UD.6740.143.2015.MK.1215

*dot. rewitalizacji terenów dzielnicy Chylonia pomiędzy ulicami Komierowskiego, Opata Hackiego, Chylońskiej i Zamenhofa*

Odpowiadając na wniosek o akceptację rozwiązania w zakresie odprowadzania wód opadowych i roztopowych kanałem DN800 z ulicy Morskiej, Zarząd Dróg i Zieleni w Gdyni informuje:

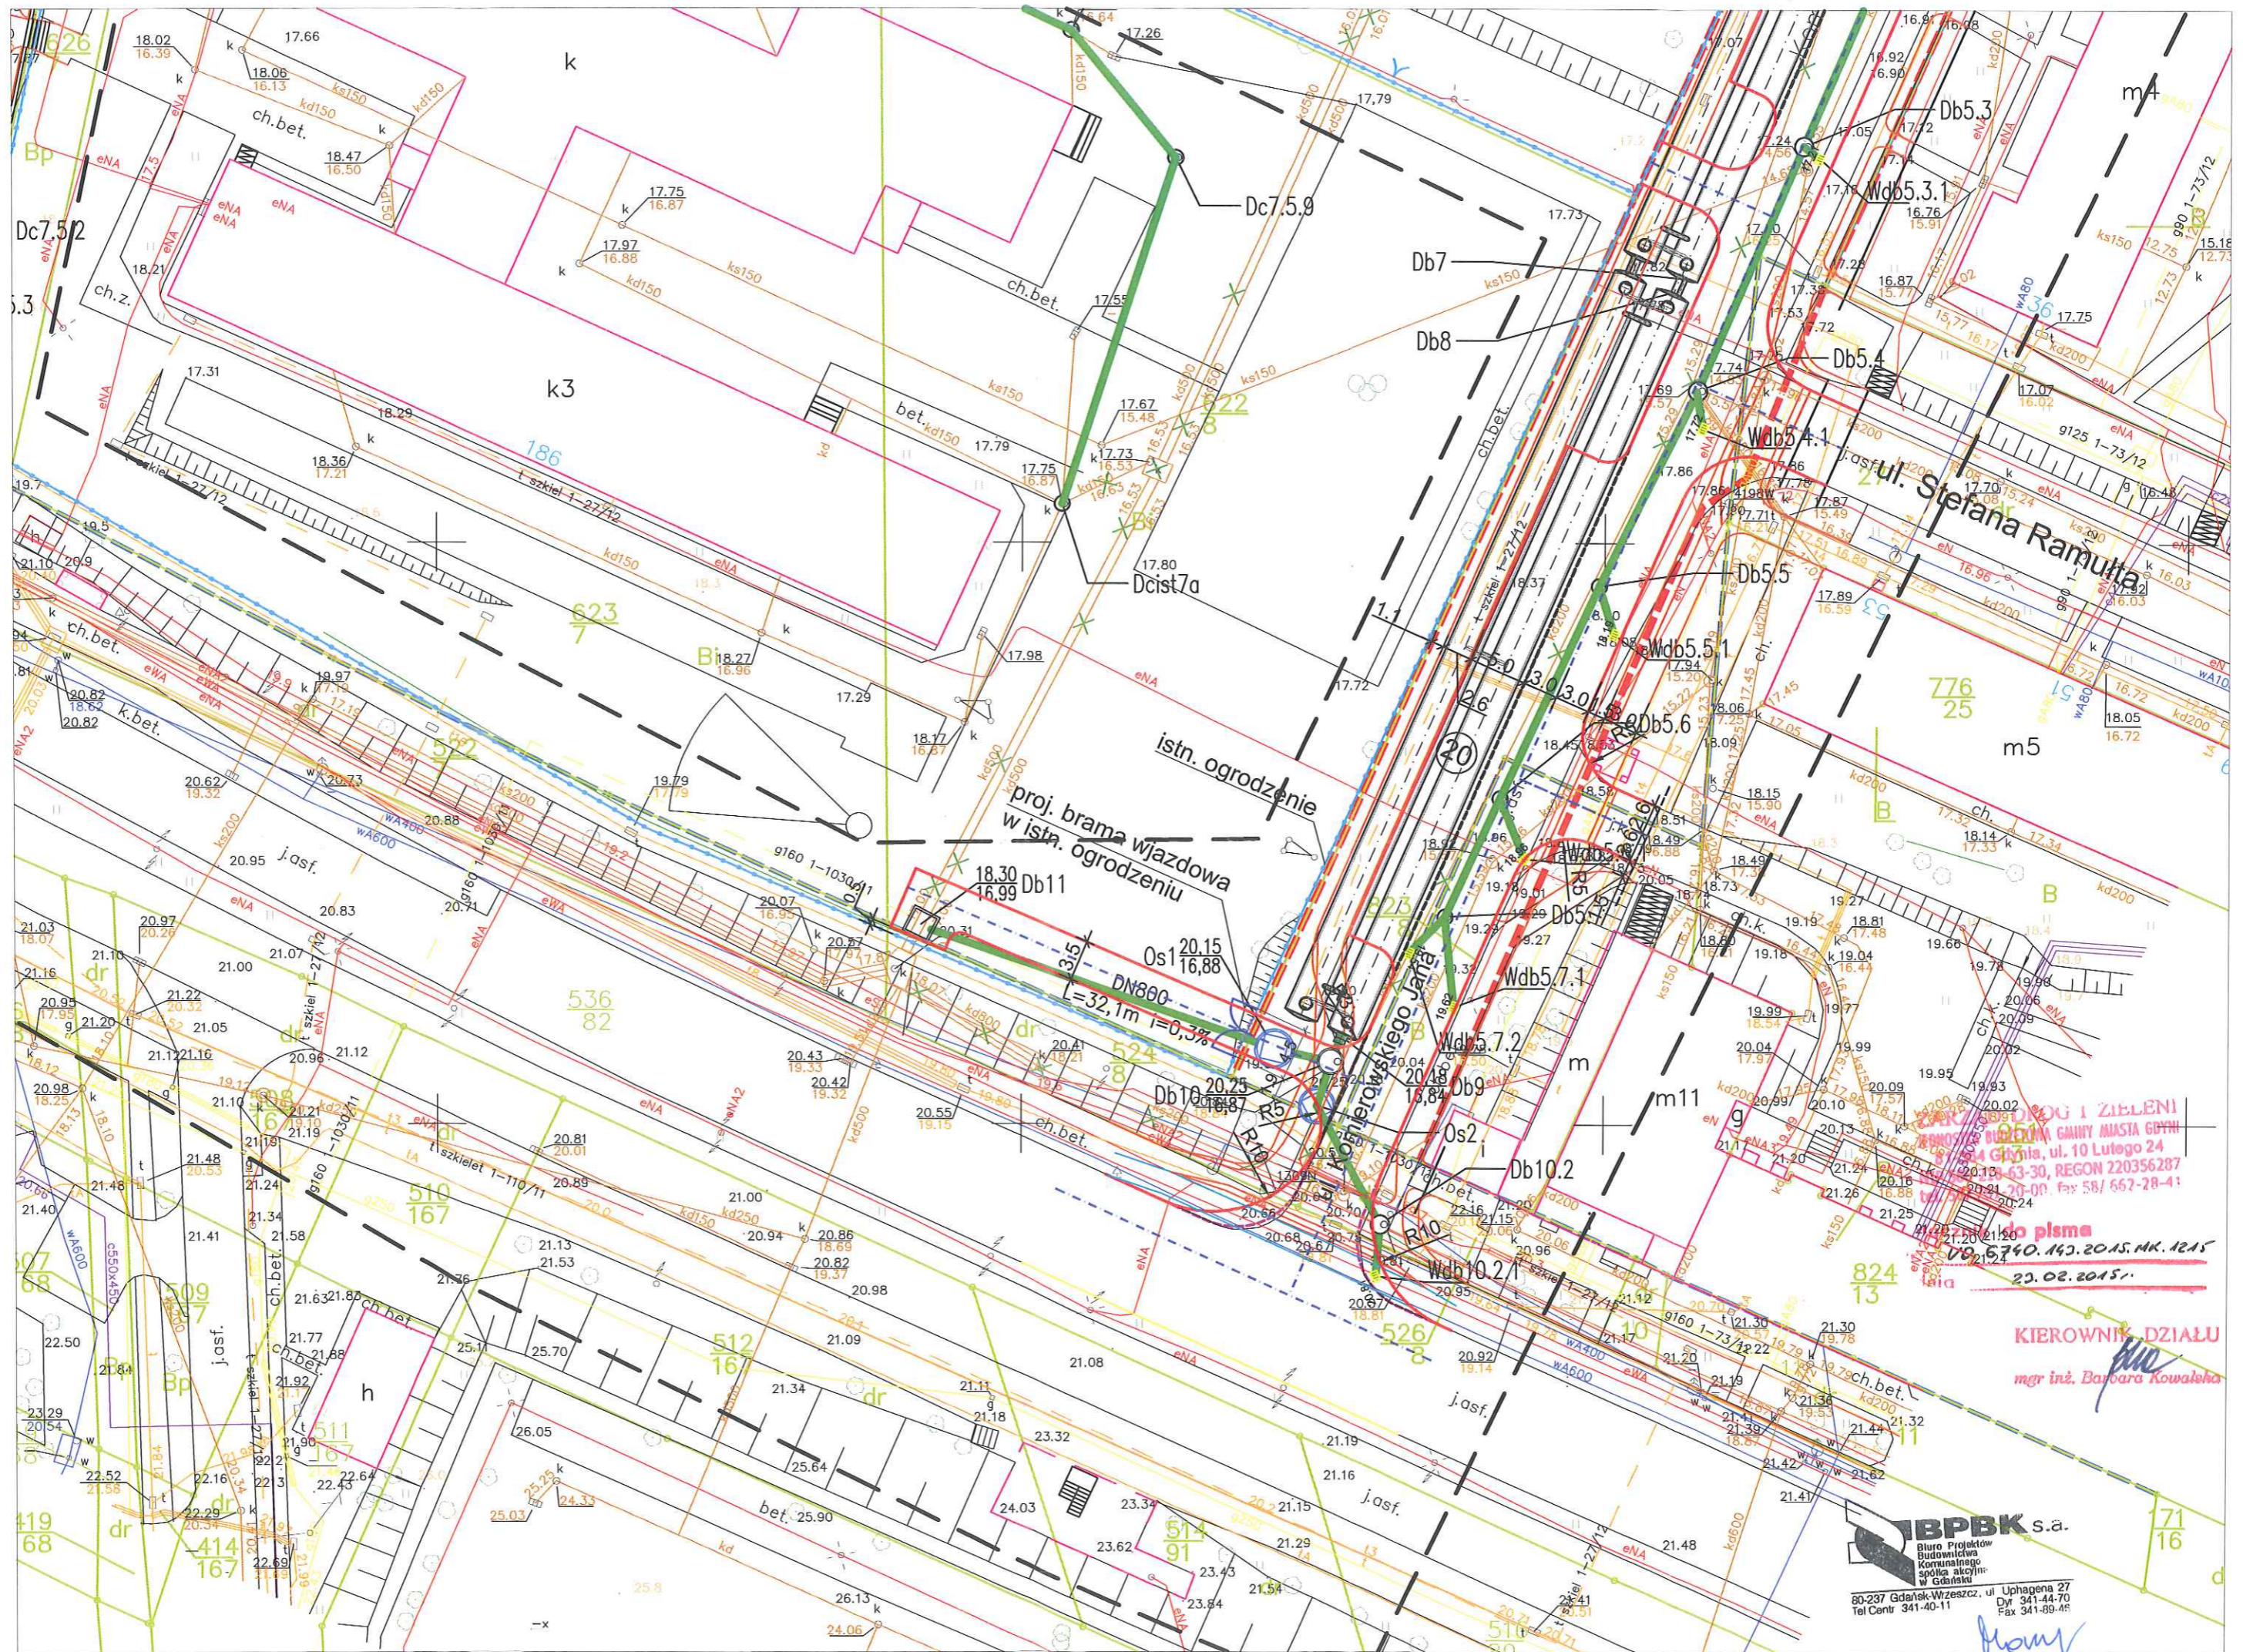
- 1) akceptuje się lokalizację komory Db11 (oznaczenie zgodne z załączoną mapką) pod warunkiem uwzględnienia przebudowy kanału deszczowego DN800 od istniejącej studni rewizyjnej o rzędnych 20,57/17,97 celem wyeliminowania istniejącej komory o rzędnej wjazdu 20,31; rozważyć możliwość zlokalizowania komory Db11 na przedłużeniu istniejącego kanału DN800 od studni rewizyjnej o rzędnych 20,57/17,97;
- 2) z uwagi na planowanie bramy wjazdowej i na konieczność demontażu części ogrodzenia w trakcie realizacji kanału DN800, tut. Zarząd wnioskuje o uwzględnienie zmiany lokalizacji istniejącego ogrodzenia, tj. umiejscowienie jego po północnej stronie planowanej drogi eksploatacyjnej.
